# 기 술 검 토 서

제 목 : 경찰순찰차 주차시설 설치위치 검토

강 원 건 설 사 업 단  
춘천 ~ 동홍천기술자문단

| 기술검토건명  | 경찰순찰차 주차시설 설치위치 검토       |         |                   |

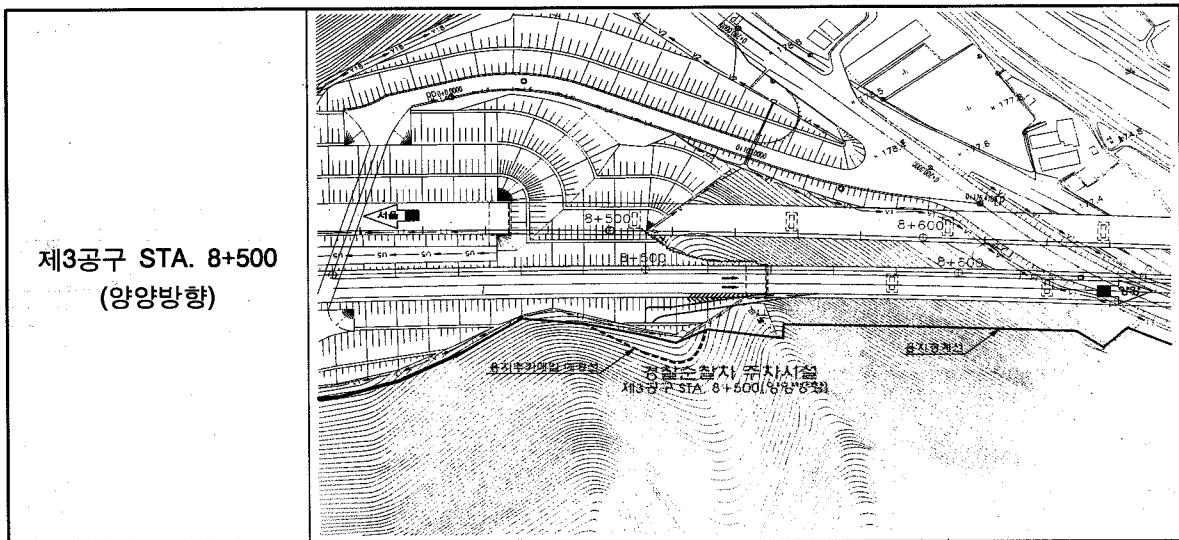
- 포켓형은 변이구간이 없어 배제하고 망루형으로 검토
- 형식-1은 순찰차의 진·출입은 용이한 반면 일반차량 진입방지 곤란
- 형식-2는 일반차량 진입방지가 용이한 반면 순찰차 진입이 다소 불편

- 따라서, POP형식은 POP의 기능유지와 고속도로 관리의 용이성을 고려하여 순찰차의 진입이 다소 불편하더라도 순찰차의 이용빈도가 높지 않으므로, 일반차량의 진입방지가 가능하고 소요부지 및 공사비측면에서 상대적으로 유리한 형식-2적용이 바람직함.

■ 경찰순찰차 주차시설(형식-2) 설치위치

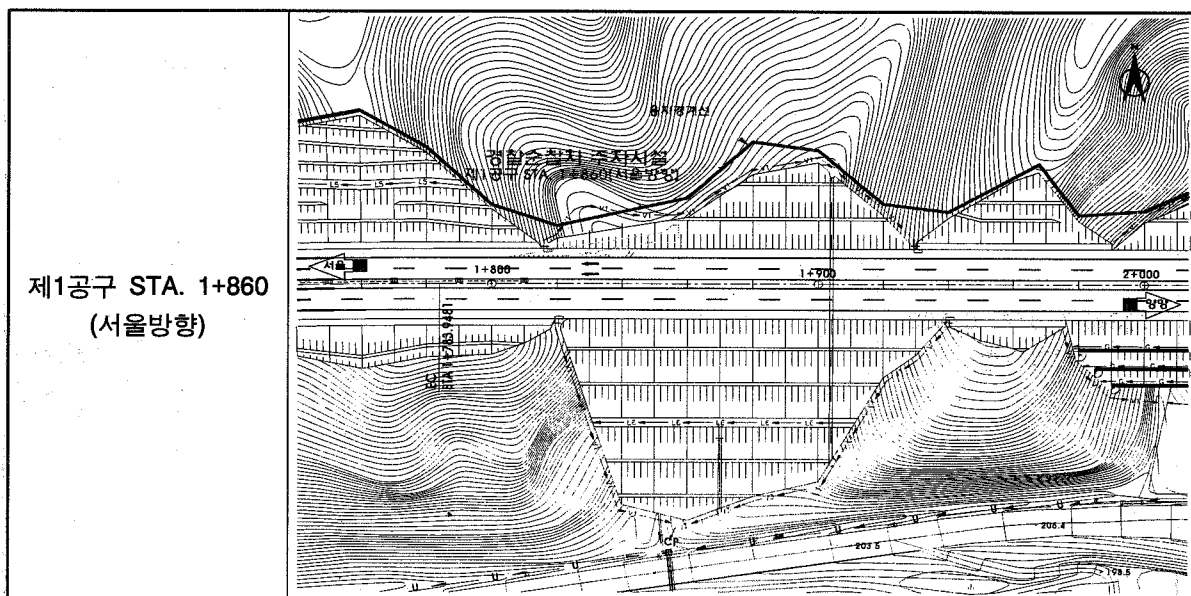
| 공 구 | 검 토 구 간     | 측 점    |        | 검토위치   | 검 토 의 건                                                                                                       |
|-----|-------------|--------|--------|--------|---------------------------------------------------------------------------------------------------------------|
|     | 북방1터널~성동천교  | 7+663  | 8+539  | 8+500  | - 내리막구간으로 과속의 우려가 있으며, 전·후방 시인성이 양호함.<br>- 위치선정시 고려사항을 종합하여 검토한 결과 춘천~동홍천 구간내에서 경찰순찰차 주차시설 설치위치로 최적인 것으로 판단됨. |

| 공 구 | 검 토 구 간     | 측 점    |        | 검토위치   | 검 토 의 건                                                                                                       |
|-----|-------------|--------|--------|--------|---------------------------------------------------------------------------------------------------------------|
|     | 동산1터널~동산2교  | 3+001  | 0+806  | 1+860  | - 내리막구간으로 과속의 우려가 있으며, 전·후방 시인성이 양호함.<br>- 위치선정시 고려사항을 종합하여 검토한 결과 춘천~동홍천 구간내에서 경찰순찰차 주차시설 설치위치로 최적인 것으로 판단됨. |

- 춘천~동홍천간 고속도로 구간의 총연장은 17.09km로 POP는 양방향 1개소씩 설치가 필요하며, 설치규격은 일반차량의 진입방지가 가능하고 소요부지 및 공사비측면에서 상대적으로 유리한 **형식-2**를 적용함.
- 또한, POP 설치위치는 과속이 우려되는 내리막 구간 및 전·후방 시인성이 양호한 위치를 선정하였으며, 검토된 POP위치는 다음과 같음.
